Rapport de l'Inspection des installations classées

Visite d'inspection du 22/09/2022

SOFEDIT SAS

Illustration 1 : Localisation des poteaux incendie du site

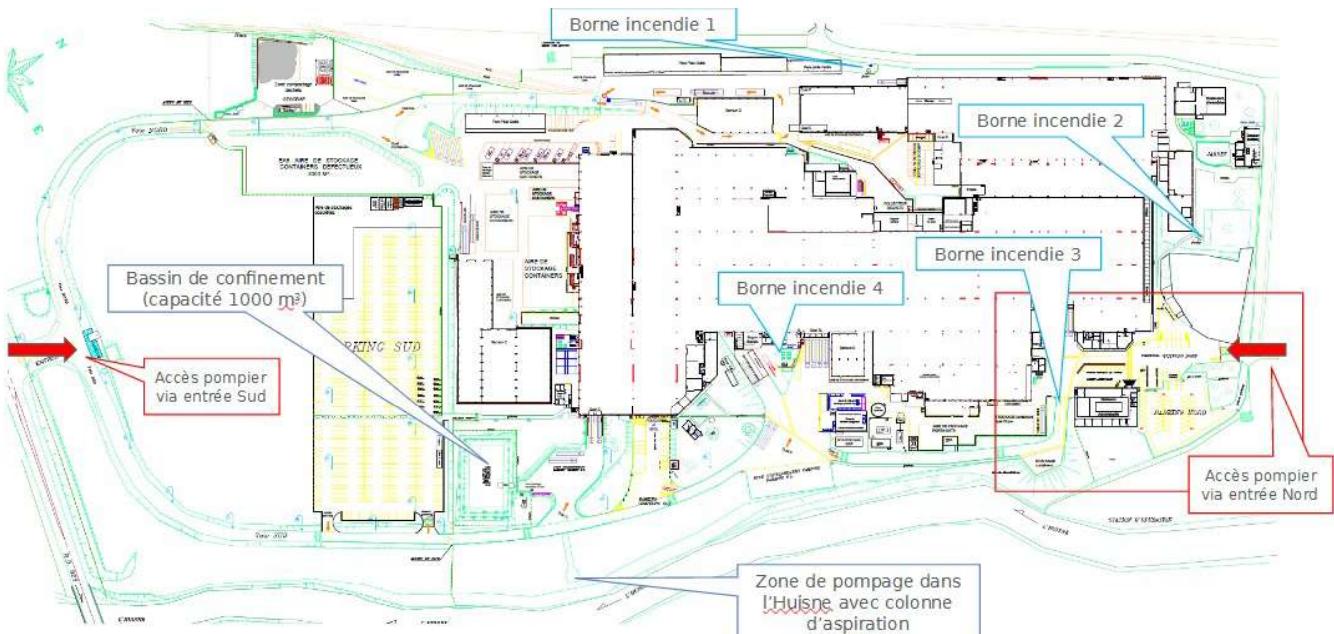
Cette inspection a été réalisée conjointement avec le SDIS dans le but de vérifier les débits disponibles au niveau des poteaux incendie situés dans l'emprise du site. Les tests ont été réalisés individuellement sur chaque poteau disponible et par deux, afin de vérifier les débits en simultané.

Le poteau n°2 étant indisponible le jour de l'inspection (réparation de fuites en cours, depuis l'exploitant a informé que ce poteau était de nouveau disponible le 7 octobre 2022), les tests ont permis de confirmer les débits suivants :

- poteaux 3 + 4 : 120 m³/h
- poteaux 1 + 4 : 160 m³/h

Le poteau n°3 présente une chute de pression. Il doit être déplacé dans le cadre des travaux d'agrandissement des bâtiments en cours.

- l'exploitant doit poursuivre les essais de débits des poteaux afin de confirmer les débits disponibles (après réparation du poteau 2 et déplacement du poteau 3),

- sur la base de ces résultats consolidés, le SDIS sera en capacité de compléter son avis du 23 juin 2022 sur la nécessité de réserves complémentaires, sachant qu'une réserve est d'ores et déjà recommandée au sud ouest du site en raison de l'absence de moyens d'extinction disponibles dans ce secteur,

- le SDIS recommande également la mise en place d'un second poteau d'aspiration dans l'Huisne, selon les recommandations du règlement départemental en vigueur. L'exploitant est invité à se rapprocher des services de la police de l'eau pour identifier les éventuelles contraintes liées à ces travaux dans le cours d'eau,

- l'accessibilité au poteau 2 pour les pompiers doit être revue,
- la manœuvre du poteau 1 est contrainte du fait de la proximité du groupe électrogène.

Toutes dispositions doivent être prises pour permettre son ouverture en toutes circonstances (clef adaptée notamment),

- la modélisation des flux thermiques en cas d'incendie doit être réalisée afin de vérifier que les moyens de lutte sont situés en dehors de ces zones d'effet (tolérance dans des flux thermiques inférieurs à 5 kW/m²).

L'inspection des installations classées ne propose pas d'arrêté de mise en demeure sur ce point en raison du respect des besoins en eau actuellement prescrits. Toutefois, **il est demandé que les moyens de lutte contre l'incendie, répondant aux besoins actualisés, soient mis en place et opérationnels sous 6 mois**. Ils feront l'objet d'une réception afin de vérifier leur conformité au règlement départemental en vigueur, dont le compte-rendu sera transmis au SDIS.
